Ergänzungen zum Gutachten über die Auswirkungen des Projektes "Radverkehrsführung Bismarckstraße" auf den dortigen Baumbestand

In die nachstehende, überarbeitete Version des Gutachtens wurden Ergänzungen eingefügt, mit dem Ziel, die am 06.10.2014 besprochenen Inhalte, die zu Änderungen in der Beurteilung einiger Baumsituationen führten, festzuhalten. Im Wesentlichen geht es um zwei Aspekte, zum einen um geplante Pflasterrinnen mit Straßenabläufen, deren Einbau durch die veränderten Verkehrswege notwendig sind und zum andern um die Ausführung von Geh- und Radwegen im Bereich der bestehenden Mittelstreifen.

Heisdorf, den 10.09.2015

Abbildung 7: Lageplan 4 (L6) — Parkplatzfläche mit Baumbestand

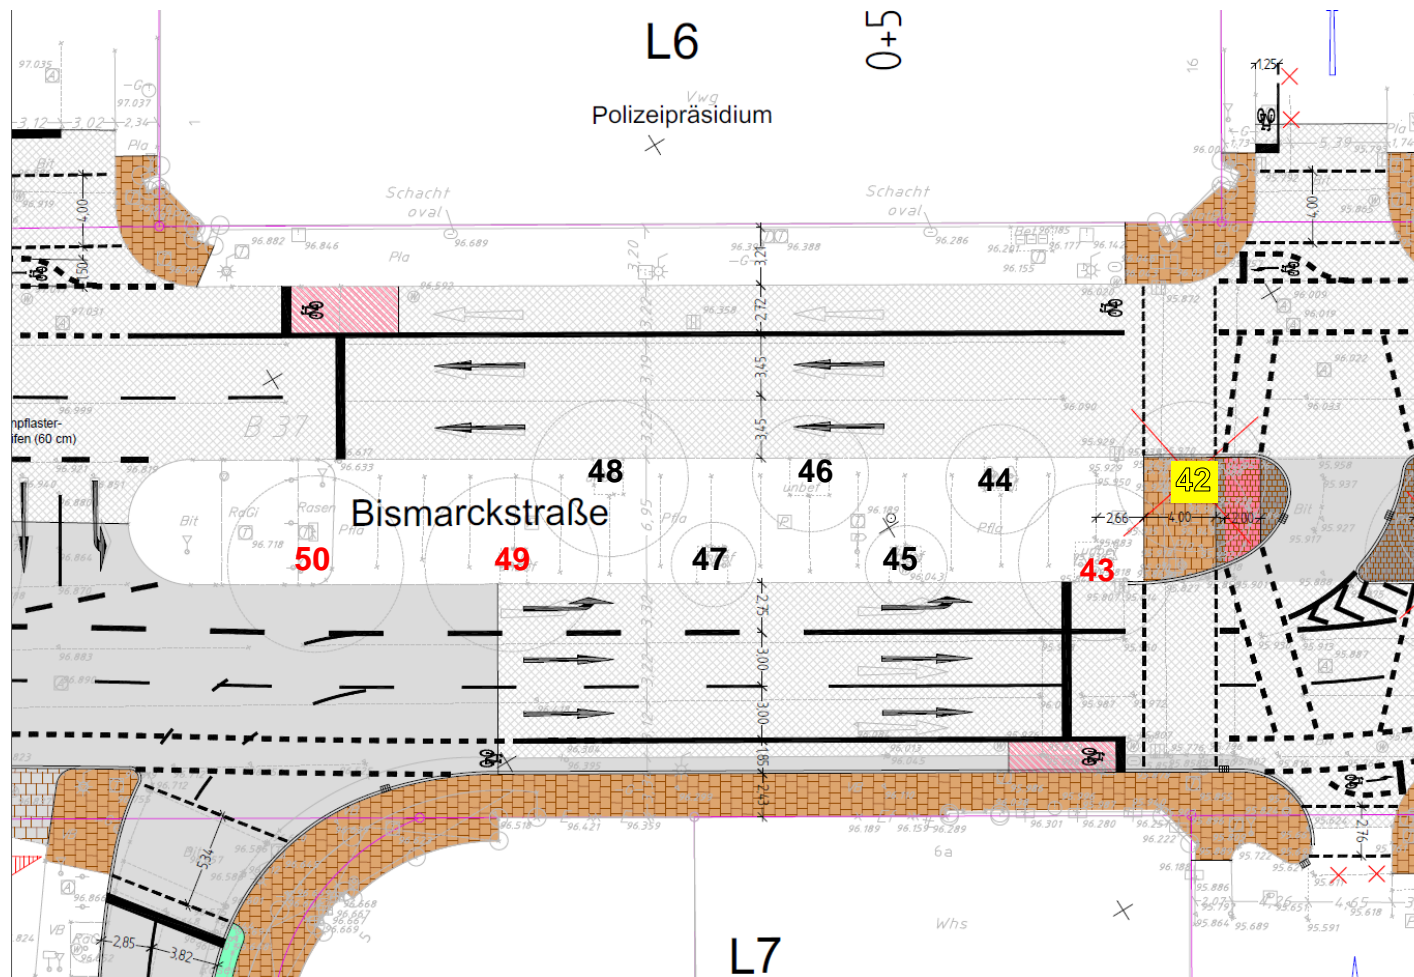
Im Gegensatz zu den voran beschriebenen Situationen steht dieser Baumbestand in einer versiegelten Parkplatzfläche. Die Vitalität der Bäume ist sichtbar schlechter, die Altersstruktur der Bäume variiert stärker, und nur Baum Nr. 46 scheint aufgrund seiner Größe ein Altbaum zu sein. Auffällig ist ferner, dass nicht nur der Altbaum Nr. 46 den Bordstein in die Straße hineindrückt, sondern dass dieses Phänomen auch bei jüngeren Bäumen beobachtet werden kann. Baum Nr. 42 liegt im Bereich einer neu geplanten Fußgängerquerung und muss gefällt werden.

Wie bereits beschrieben, kann eine Erhöhung des Niveaus von Geh- und Radweg im Bereich des bestehenden Mittelstreifens nicht durchgeführt werden. Damit erfolgt ein Schotterausbau in einer Stärke von 40cm, der maschinell verdichtet wird. Dadurch werden insbesondere die oberflächlich streichenden Wurzeln der Platane noch stärker als bereits angenommen beeinträchtigt bzw. sie müssen teilweise entfernt werden. Das bedeutet, dass die Verkehrssicherheit nicht als gesichert gelten kann. Während der Baumaßnahmen ist anhand der Durchmesser und Verläufe der durchtrennten Wurzeln zu beurteilen, ob die Verkehrssicherheit beeinträchtigt ist und auf welche Weise dem entgegengewirkt werden kann.

Abbildung 8: Lageplan 4 (L4)

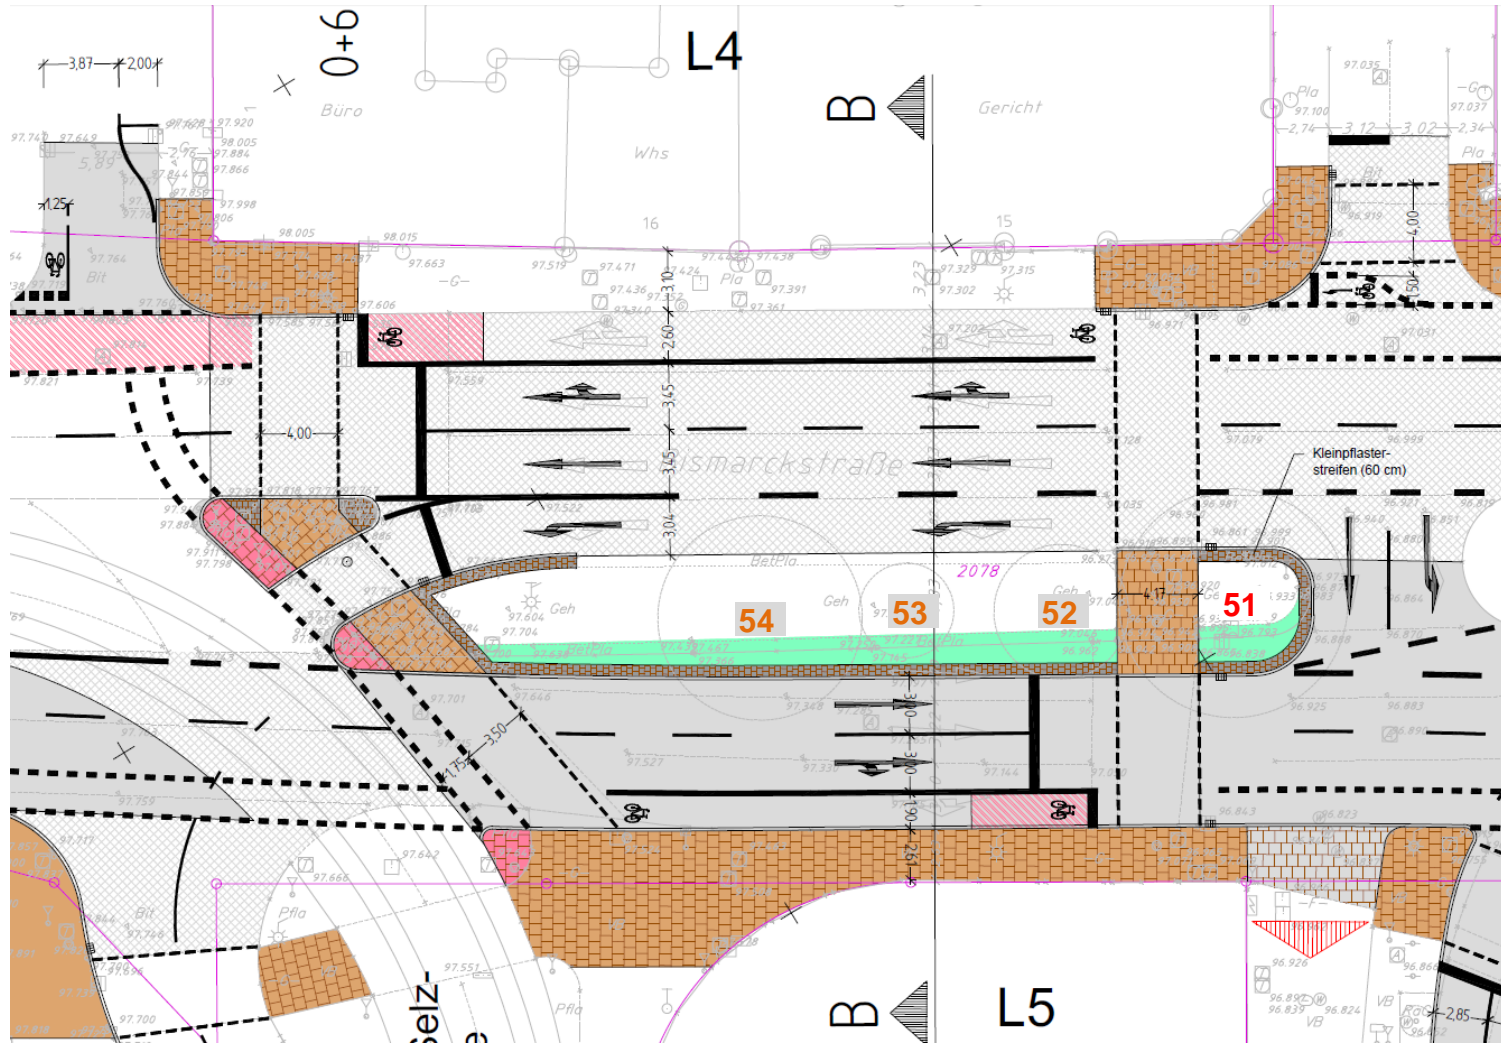
In diesem Projektbereich kommt es zum Wegfall einer Fahrbahn, deren Hälfte der Grünfläche zugeschlagen wird, wodurch wertvoller Raum für die Mittelinsel entsteht. Durch die Verlegung des Bordsteins in Richtung Fahrbahnmitte kommt es mit großer Wahrscheinlichkeit zu Eingriffen in den potentiellen Wurzelraum der Platanen 51 bis 54, da ein grundhafter Ausbau für den Straßenablauf erstellt werden muss. Diese Maßnahme wirkt sich am stärksten auf die Platane 51 aus, da in ihr gesamtes Umfeld von allen Richtungen her eingegriffen wird.

Für die Bäume 52 bis 54 werden sich die Folgen dieses Eingriffs voraussichtlich in Grenzen halten, da die Neuanlage des Bordsteins etc. in die alte Fahrbahn fällt.

Wie bereits beschrieben, kann eine Erhöhung des Niveaus von Geh- und Radweg im Bereich des bestehenden Mittelstreifens nicht durchgeführt werden. Damit erfolgt ein Schotterausbau in einer Stärke von 40cm, der maschinell verdichtet wird. Dadurch werden insbesondere die oberflächlich streichenden Wurzeln der Platane noch stärker als bereits angenommen beeinträchtigt bzw. sie müssen teilweise entfernt werden. Darüber hinaus erfolgen der Ausbau einer Pflasterrinne mit Straßenabläufen und die damit verbundene Erneuerung des Bordsteines im statisch wirksamen Wurzelraum des Baumes. Das bedeutet, dass die Verkehrssicherheit nicht als gesichert gelten kann. Während der

Baumaßnahmen ist anhand der Durchmesser und Verläufe der durchtrennten Wurzeln zu beurteilen, ob die Verkehrssicherheit beeinträchtigt ist und auf welche Weise dem entgegengewirkt werden kann.

Abbildung 9: Lageplan 3 (A1 Haltestelle Schloss)

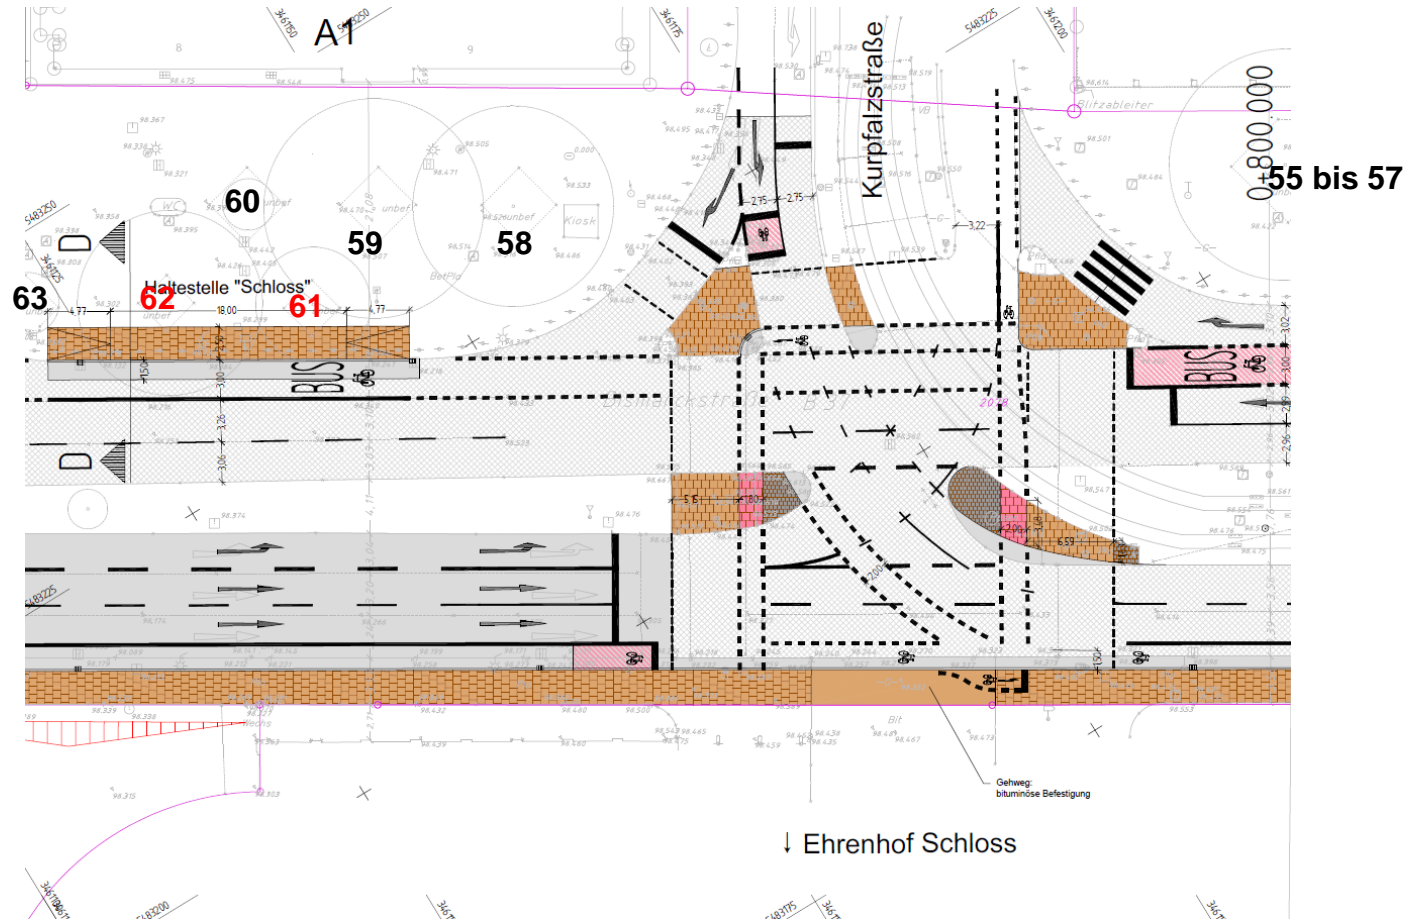
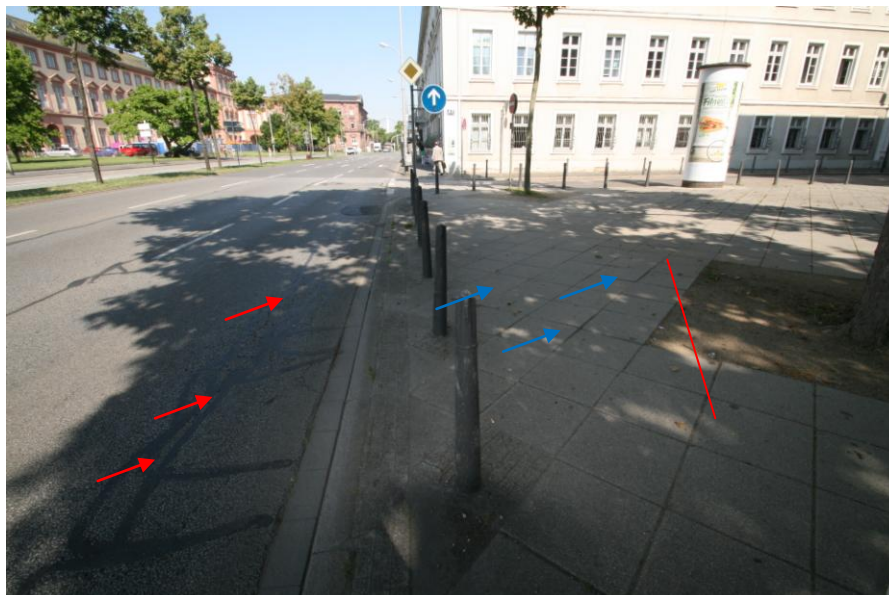
In diesem Projektbereich, speziell entlang der Platanen Nr. 61 und 62, kommt zu einem grundhaften Ausbau der Straße und darüber hinaus zur Errichtung einer Bushaltestelle, die in ihrer Tiefe in die Pflanzquartiere dieser Bäume reicht (s. Bild 15). Darüber hinaus zeigt der Querschnittsplan eine Katenrinne mit Betonfundament auf Sauberkeitsschicht, die zwischen Bushaltestelle und Bäumen parallel zur Straße verläuft. Die Platane Nr. 63 ist von dieser Maßnahme weniger betroffen, da sie weiter entfernt steht und deutlich jünger ist.

Es hat den Anschein, dass bereits Wurzeln in die Straße eingewachsen sind, denn hier gibt es zahlreiche ausgebesserte Risse im Asphalt.

8. Im Bereich der Platanen Nr. 61 und 62 sieht die derzeitige Planung eine behindertengerechte Bussteigkante vor. Die geplanten tiefbaulichen Eingriffe in den jetzigen, für den Schwerlastverkehr ausgelegten Fahrbahnbereich, werden unvermeidbar zu Eingriffen in den Wurzelbereich führen. Hier existiert keine Alternative

zur allgemeinen tiefbaulichen Praxis. Dagegen sollte die eigentliche Bushaltestelle gemäß den Empfehlungen unter Punkt 7. erfolgen. Darüber hinaus kann es zu einem Konflikt der Baumkronen mit der geplanten Bushaltestelle kommen, da bei Platane Nr. 62 ein Starkast in 2,7m Höhe in Richtung Bushaltestelle ragt (Bild 14). Sollte hier z.B. auch eine Überdachung des Wartebereiches geplant sein, wäre eine Entnahme des Starkasts nicht zu vermeiden. Diese kann jedoch nicht mehr als fachgerecht bezeichnet werden.

Abbildung 10: Lageplan 2 (A2)

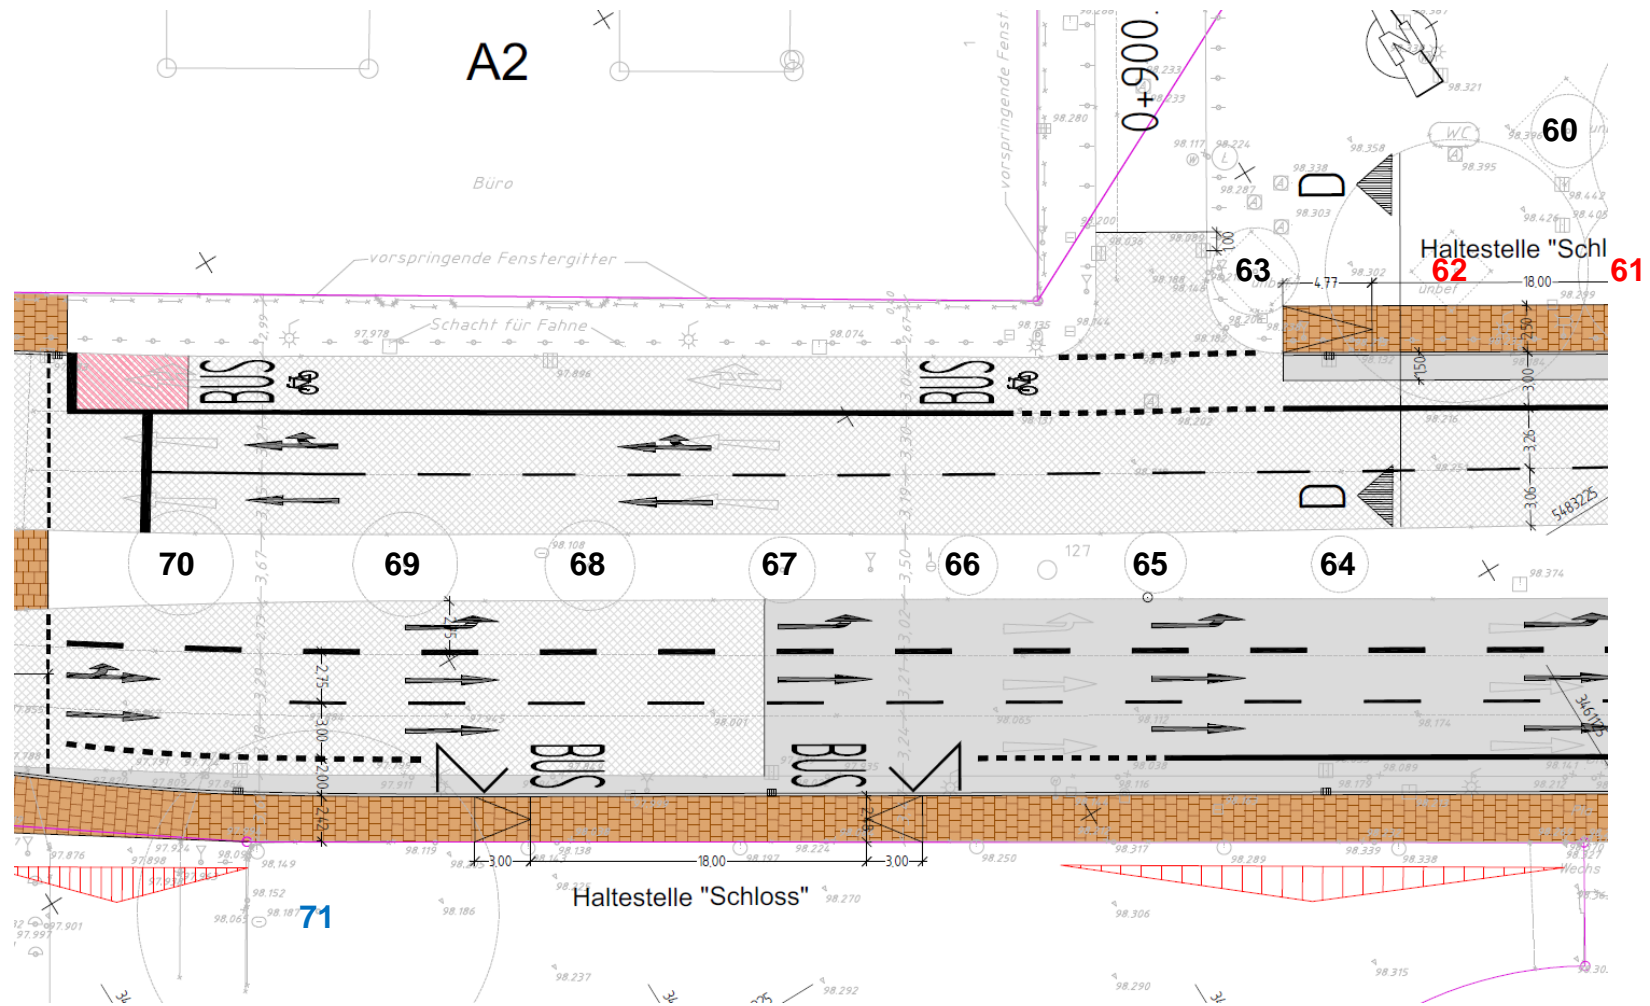
Die Linden weisen deutliche Schwächen in der Vitalität auf und wirken trotz eines Alters von ca. 35 Jahren klein, alt und schwach. Die geplanten Maßnahmen können die schon schwache Baumreihe nicht wesentlich beeinträchtigen. Dieser Baumbestand hat mit oder ohne Maßnahme keine positive Zukunftsperspektive. Aus diesem Grund werden keine Maßnahmen empfohlen.

Bild 17: Trompetenbaum, mit schräg Richtung Straße wachsendem Teilstamm.

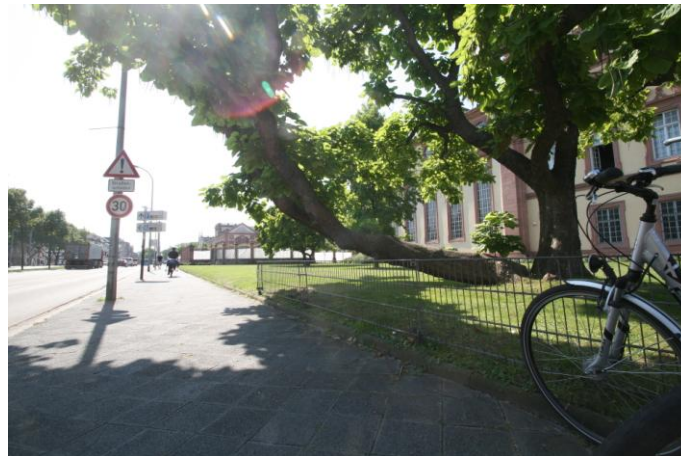
In diesem Bereich kommt es zu einer Erneuerung des Gehwegbelages mit gleichzeitiger Einrichtung einer Bushaltestelle. Es werden keine Wurzeln in diesem Bereich erwartet. Jedoch ist der Baum so erhaltenswert, dass der Belag im Umfeld der überschirmten Fläche zur Vorsicht zunächst von Hand aufgenommen werden sollte.

9. Im Bereich des Trompetenbaumes (Nr. 71) erfolgt eine Erneuerung des Fußweges in Kombination mit einer Bushaltestelle. Es werden aus Sachverständigensicht hier keine Wurzeln erwartet, jedoch sollte der Pflasterbelag zunächst vorsichtig entnommen werden, um diese Vermutung zu bestätigen. Sollten hier Wurzeln angetroffen werden, sind die Vorgaben unter Punkt 7. zu beachten.

Abbildung 12: Lageplan 1

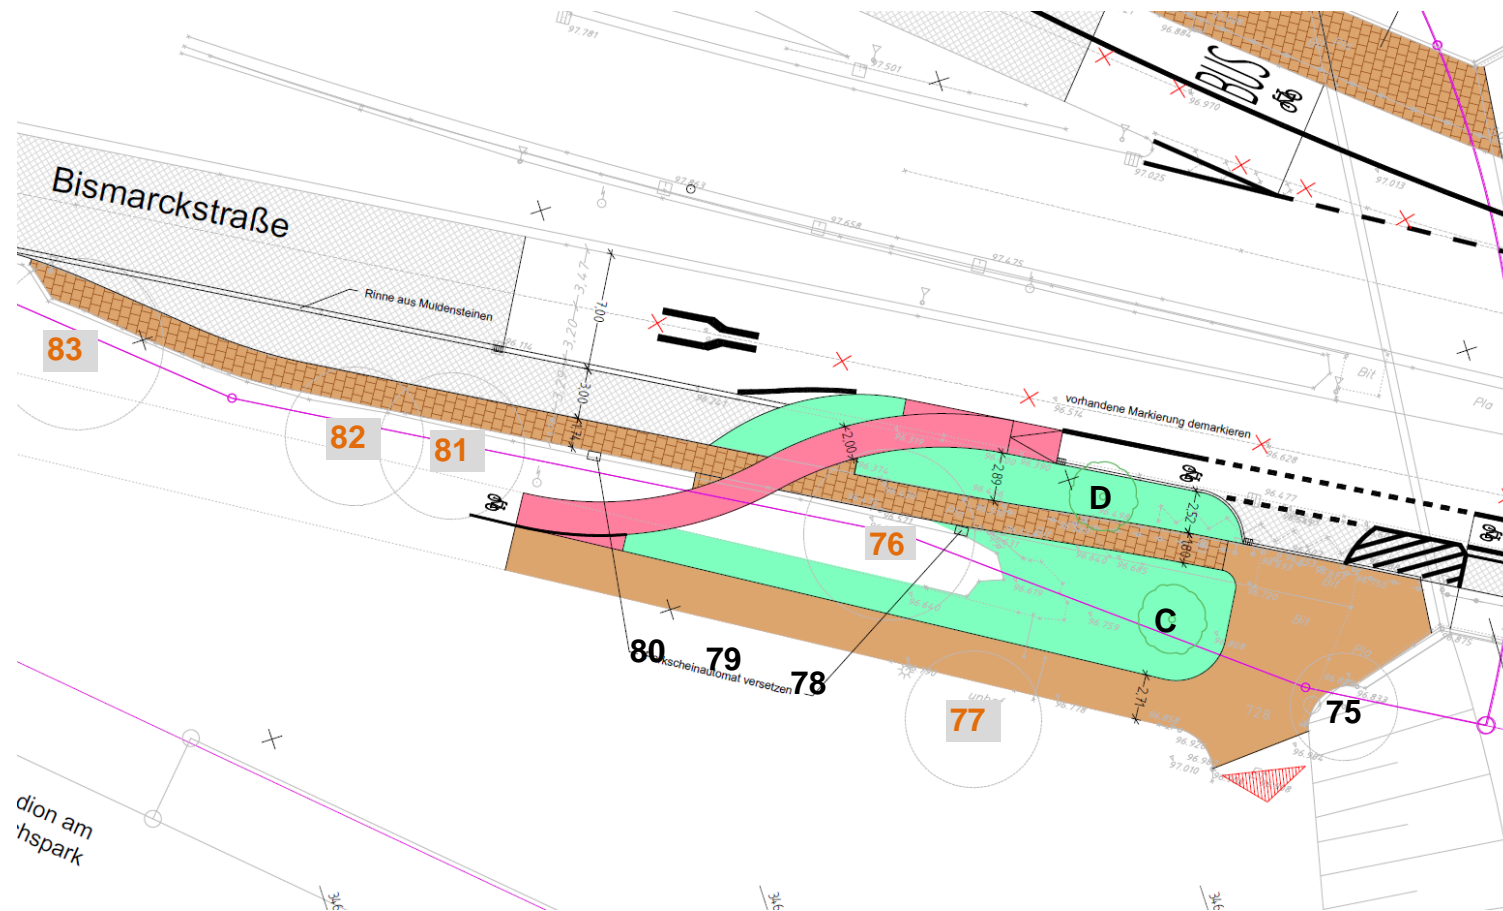
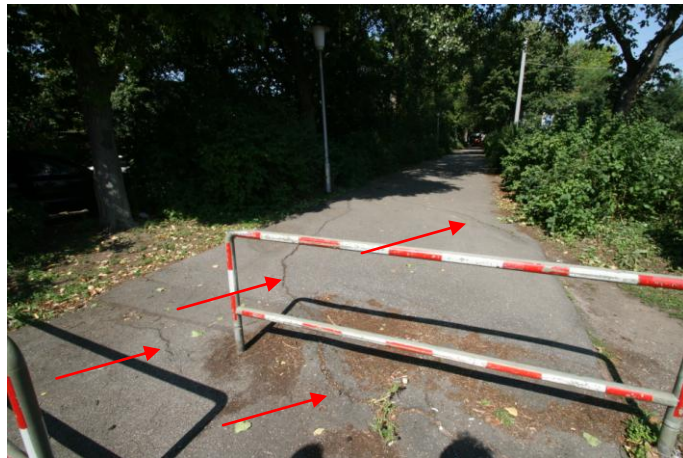
In dieser Situation erfolgt eine Teilentsiegelung der Fläche, die dem vorhandenen Baumbestand bzw. neuen Bäumen zu Gute kommen soll. Deutlich erkennbar sind starke Schäden im Asphalt durch das Wurzelwachstum der drei Pappeln. Diese wachsen unterhalb der Asphaltdecke und brechen sie durch ihr Dickenwachstum auf.

Von dieser Maßnahme sind die Bäume Nr. 76 bis 80 betroffen. Hier kommt es durch das Wurzelwachstum der Pappeln zu starken Belagsanhebungen (Bild 19). Zum Schutze der Bäume kann hier nur eine Überteuerung des bestehenden Belages empfohlen werden. Aus Sachverständigensicht wird es in der Zukunft durch das voranschreitende Dickenwachstum der Wurzeln zu neuen Schäden kommen. Eine Alternative wäre nur die Entfernung der Pappeln und deren Wurzeln. Die Fällung der Bäume würde optisch nicht stark ins Gewicht fallen, da es sich um einen Teilbaumbestand in einem Grünstreifen handelt, der optisch nicht stark ins Auge fällt.
